CLIMATE  
ACTION  
RESERVE

## RESUMEN DE COMENTARIOS Y RESPUESTAS BORRADOR DEL PROTOCOLO FORESTAL PARA MÉXICO VERSIÓN 2.0

Se recibieron ocho sets de comentarios durante el periodo de consulta pública para el borrador del Protocolo Forestal para México, versión 2.0, de la Reserva de Acción Climática. El personal de la Reserva proporciona los comentarios resumidos y respuestas a los comentarios que se presentan abajo. El periodo de consulta pública para el borrador del protocolo fue del 12 de noviembre, 2019, al 31 de enero, 2020. Adicionalmente a los comentarios que se presentan abajo, se hicieron un número de comentarios editoriales que no se indican abajo, pero que se consideraron por la Reserva para la versión final.

Figura 1. Distribución de medidas de diámetro de manglares de 15 años de San Crisanto. Los manglares con 2.5 cm de DAP se consideran adultos.

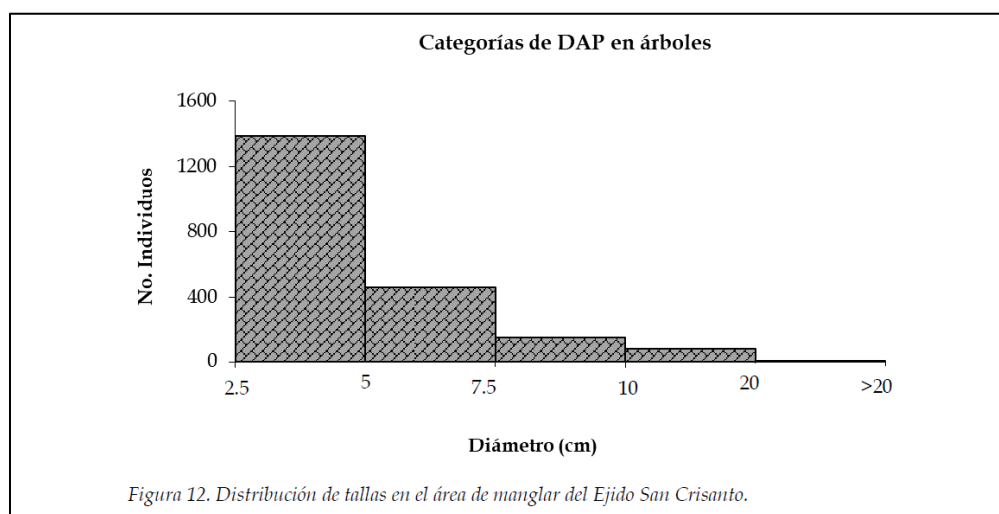
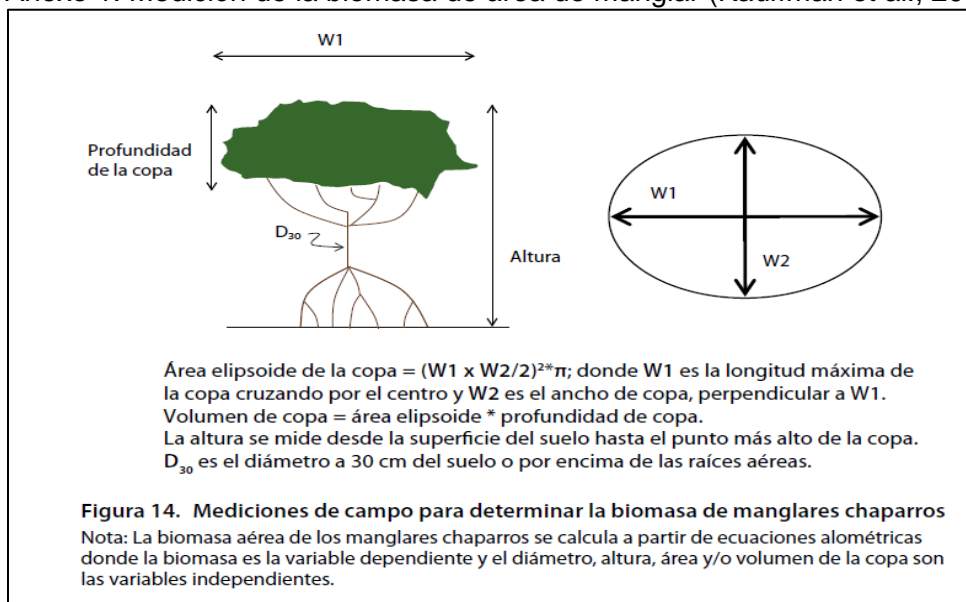
**37. COMENTARIO:** En los manglares, la edad del bosque no está determinada por el incremento radial de los troncos de los árboles, por ejemplo, si la disponibilidad de nutrientes es baja, los manglares invierten menos energía en el crecimiento de la biomasa de los troncos de los árboles y aumentan la biomasa y la cobertura y volumen. Por lo tanto, los árboles con 2.5-5 cm de DAP y más de 5 años de edad deben incorporarse en la medición de la biomasa de los árboles utilizando el volumen de la copa y la DAP (que generalmente está entre 2.5 y 5 cm). Recomendamos que la Reserva considere incluir manglares de tipo arbusto y chaparral, ya que este tipo de manglar es dominante en la Península de Yucatán y el Pacífico Norte del país. El Ejido Siscal, en Yucatán, tiene cerca de 1000 hectáreas de manglar y desea agregarse a los proyectos Ejido Ursulo Galvan y San Crisanto, pero cerca del 79% de la cubierta de manglar es cubierta de arbustos. Creemos que se podría medir el crecimiento del bosque y emitir créditos bajo el PFM si las áreas de chaparral de manglar se incluyeran en las Áreas de Actividad donde se mide el volumen de copa, además de las otras variables. Las tasas de crecimiento se pueden determinar a través del incremento anual del diámetro o el incremento anual del volumen de la copa. **(Fundación San Crisanto)**

**RESPUESTA:** Gracias por el comentario. La Reserva modificará el lenguaje para indicar que el mínimo de DAP de 5 cm es una recomendación, pero que los proyectos pueden incluir árboles con diámetros más pequeños si el Dueño Forestal determina que los beneficios de incluir árboles más pequeños superarán los costos adicionales. Los Propietarios de bosques deberán aclarar el DAP mínimo ajustado en el Reporte de Proyecto, y los verificadores también deberán incluir árboles de todos los tamaños muestreados en la verificación.

La Reserva considerará adicionalmente aplicar la metodología de cobertura de copa a los manglares para una futura actualización.
